ΘΕΜΑ: Διαβίβαση της αριθμ. **02/2022** απόφασης της Επιτροπής Περιβάλλοντος και Χωροταξίας.

**Απόσπασμα Πρακτικού Ν° 01/04-01-2022
Αριθμός Απόφασης 02/2022**

ΘΕΜΑ 2^ο: Έκφραση άποψης επί της Μελέτης Περιβαλλοντικών Επιπτώσεων του έργου: **Αιτούμενη περιβαλλοντική αδειοδότηση έργων προστασίας παράκτιας ζώνης στην περιοχή Χαλέπα, ανατολικά της πόλης των Χανίων, με φορέα υλοποίησης τη ΔΕΥΑ Χανίων, στην ΔΕ Χανίων του Δήμου Χανίων, στην ΠΕ Χανίων της Περιφέρειας Κρήτης (ΠΕΤ: 2107589422).**

(σελ.6 Εισαγωγή της Μ.Π.Ε.).

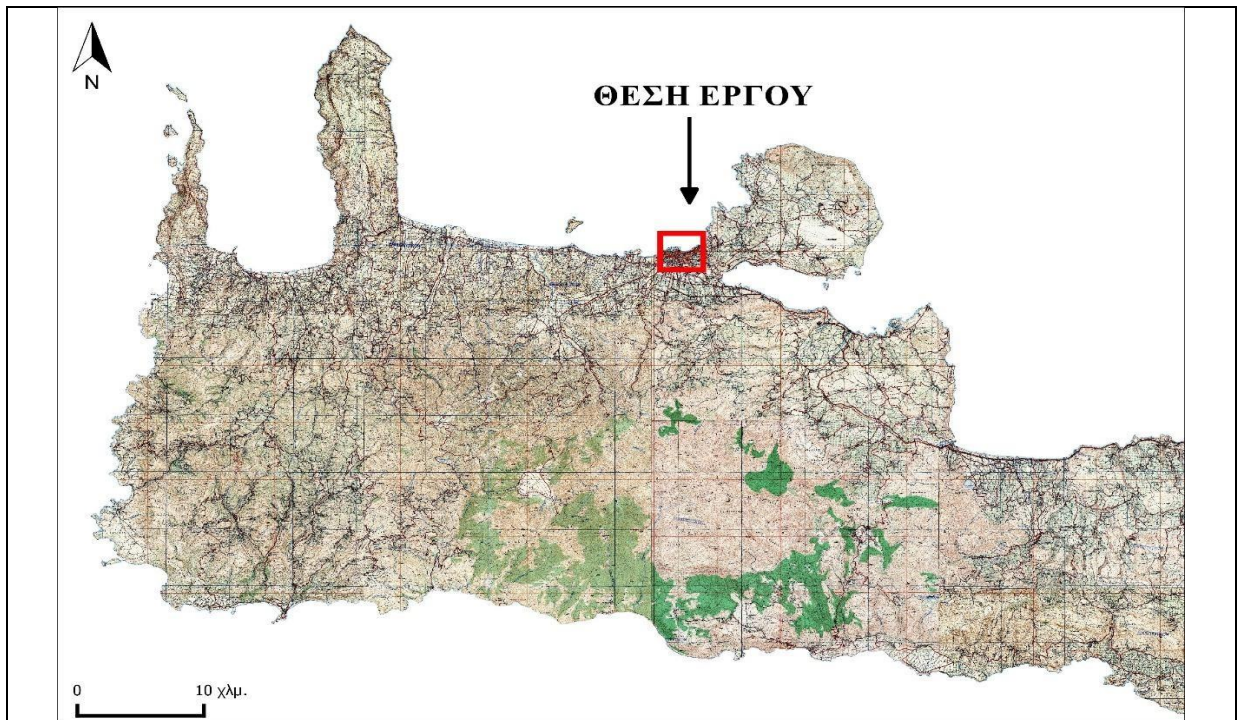
α) Τοίχοι αντιστήριξης πρανών 54,77 m και 15,07 m με λιθορριπή.

Γνωμοδοτούμε θετικά για την προστασία των πρανών με τους τοίχους αντιστήριξης οι οποίοι θα συμπληρώσουν τα έργα που έχουν ήδη κατασκευασθεί (τοποθέτηση βράχων και κροκάλων) για αυτό το σκοπό.

Πιθανά εφόσον γίνει δεκτή η άποψή μας να απαιτηθεί να αξιολογηθεί (διαστασιολογηθεί) η κατασκευή τους από τον μελετητή. Απαραίτητο στοιχείο για την προστασία του παράκτιου τοπίου της περιοχής του έργου είναι κατά την άποψη μας η επένδυση των τοίχων αυτών με φυσική πέτρα που προσομοιάζει με αυτήν που έχει χρησιμοποιηθεί στα υφιστάμενα γειτονικά βιομηχανικά κτήρια της περιοχής των Ταμπακαριών.

β) Αναπλήρωση ακτής μήκους 160 m.

Γνωμοδοτούμε αρνητικά για τα έργα αναπλήρωσης ακτής όπως προτείνονται από τη μελέτη για το έξαλλο και ύφαλο τμήμα (κίτρινο και κυανό χρώμα αντίστοιχα στον επόμενο χάρτη) για τους παρακάτω λόγους:

1. Κρίνουμε ότι τα σχεδιαζόμενα από την παρούσα μελέτη μέτρα γεωπεριβαλλοντικής προστασίας της ακτογραμμής τέτοιας έκτασης που αποσκοπούν για την προστασία του αγωγού λυμάτων της ΔΕΥΑΧ δεν είναι απαραίτητα, ούτε επίσης η λήψη σε τέτοια έκταση και με τον προτεινόμενο σχεδιασμό, τεχνικές επεμβάσεις που προτείνονται στην παρούσα Μελέτη Περιβαλλοντικών Επιπτώσεων (Μ.Π.Ε.)

2. Η κατασκευή του έξαλλου τμήματος τέτοιας έκτασης 4.226 τ.μ., με την προτεινόμενη προσθήκη 14.700 κυβικών μέτρων αμμοχάλικου, με χαλίκια διαμέτρου 45-50 χιλιοστών, εντός της θαλάσσιας ζώνης για την «αναπλήρωση» της ακτής δεν συνάδει με το φυσικό περιβάλλον της περιοχής. Επιπρόσθετα το ύφαλο τμήμα καταλαμβάνει έκταση 3.230 τ.μ.

3. Δεν τεκμηριώνεται κατά την άποψη μας ότι το έξαλλο τμήμα (επιφάνειας στρεμμάτων) που προτείνεται να δημιουργηθεί από την προσθήκη του αμμοχάλικου ήταν τμήμα της ακτής και επίσης είναι εξαιρετικά αβέβαιο κατά πόσον οι ποσότητες που προτείνεται να τοποθετηθούν θα μπορέσουν να διατηρηθούν και να μην μετακινηθούν σε άλλες θέσεις λόγω των κυματικών φαινομένων που δέχεται η ακτή.
